**Bebauungsplan 280 - Kindergarten Indestadion -  
hier: Ergebnis der erneuten öffentlichen Auslegung und Satzungsbeschluss**

**Stellungnahme der Verwaltung zu den Stellungnahmen der Behörden (TÖB) zum BP 280 - Kindergarten Indestadion -**

# Ergebnis der Luftbildauswertung 22.5-3-5354012-175/10

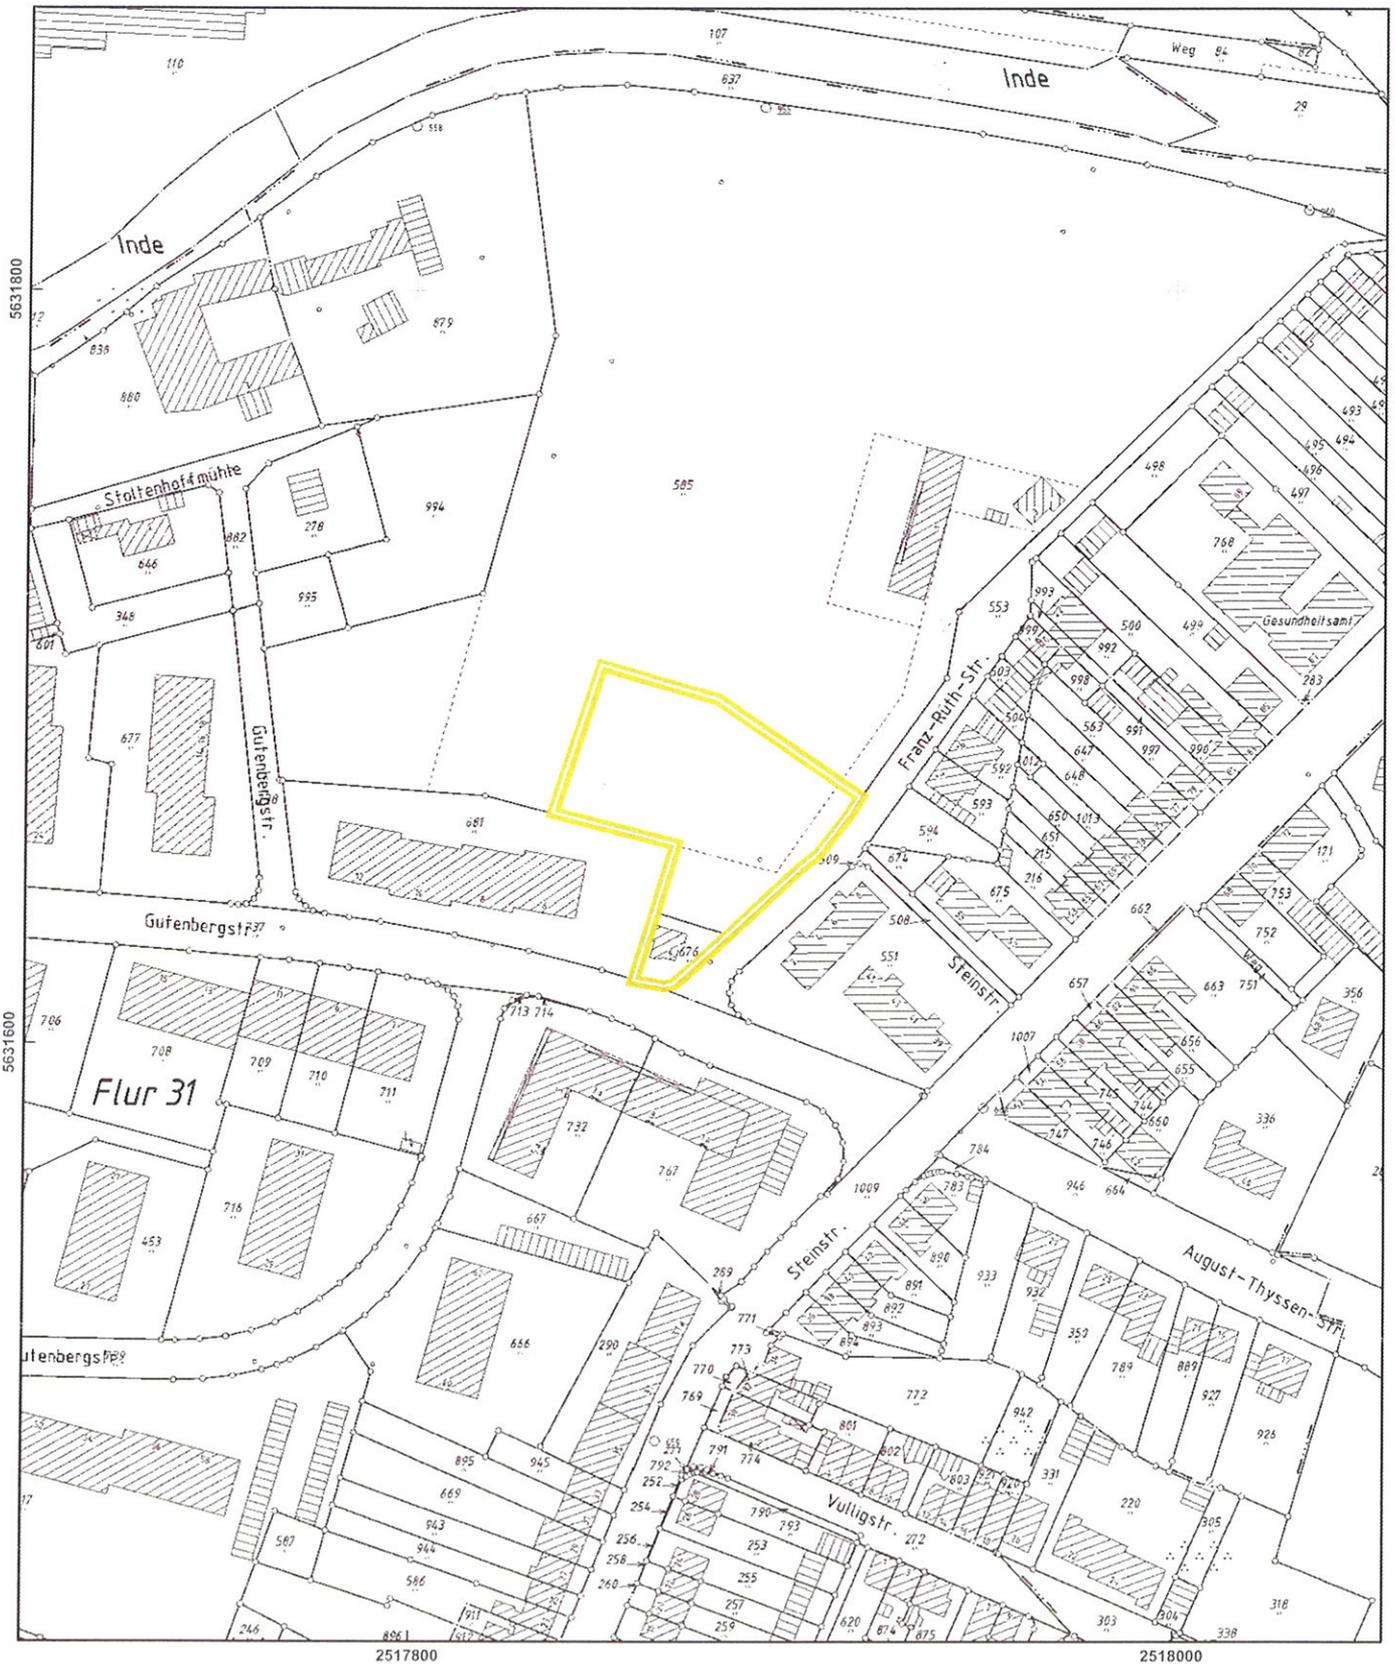
Die beantragte Fläche liegt in einem Bombenabwurf- und Kampfgebiet. **Ich empfehle eine geophysikalische Untersuchung der zu überbauenden Fläche.** Sofern es nach 1945 Aufschüttungen gegeben hat, sind diese bis auf das Geländeniveau von 1945 abzuschleifen. Diese bauseitig durchzuführende Arbeit vorbereitender Art sollte, falls keine anderen Gründe dagegen sprechen, zweckmäßigerweise mit Baubeginn durchgeführt werden. Zur genauen Festlegung des abzuschleifenden Bereichs und der weiteren Vorgehensweise wird um Terminabsprache für einen Ortstermin mit einem Mitarbeiter des KBD gebeten. Vorab werden dann zwingend Betretungserlaubnisse der betroffenen Grundstücke und eine Erklärung inkl. Pläne über vorhandene Versorgungsleitungen benötigt. Sofern keine Leitungen vorhanden sind, ist dieses schriftlich zu bestätigen.

**Erfolgen zusätzliche Erdarbeiten mit erheblichen mechanischen Belastungen wie Rammarbeiten, Pfahlgründungen etc. empfehle ich eine Sicherheitsdetektion. Die weitere Vorgehensweise ist dem beiliegenden Merkblatt zu entnehmen.**

| Nr. | Behörde / Inhalt der Stellungnahme   | Stellungnahme der Verwaltung   | Beschlussvorschlag                     |
|-----|--|--|--|
| 2   | <p><b>Bezirksregierung Düsseldorf, Kampfmittelbeseitigungsdienst - Schreiben vom 27.07.2010</b></p> <p>Nach den vorliegenden Unterlagen des Kampfmittelbeseitigungsdienstes (KBD) der Bezirksregierung Düsseldorf liegt das Plangebiet in einem ehemaligen Bombenabwurf- und Kampfgelände. Vor Baumaßnahmen in diesen Bereichen wird eine geophysikalische Untersuchung in Abstimmung mit dem Kampfmittelbeseitigungsdienst empfohlen.</p>   | <p>Ein Hinweis auf die mögliche Existenz von Kampfmitteln im Plangebiet wird in den Bebauungsplan und in die Begründung aufgenommen. Im Rahmen der konkreten Bauvorhaben sollen dann die empfohlenen geophysikalischen Untersuchungen in Abstimmung mit dem KBD durchgeführt werden.</p>                           | Die Stellungnahme wird berücksichtigt. |

Nach den vorliegenden Unterlagen des Kampfmittelbeseitigungsdienstes (KBD) der Bezirksregierung Düsseldorf liegt das Plangebiet in einem ehemaligen Bombenabwurf- und Kampfgebiet. Vor Baumaßnahmen in diesen Bereichen wird eine geophysikalische Untersuchung in Abstimmung mit dem Kampfmittelbeseitigungsdienst empfohlen.
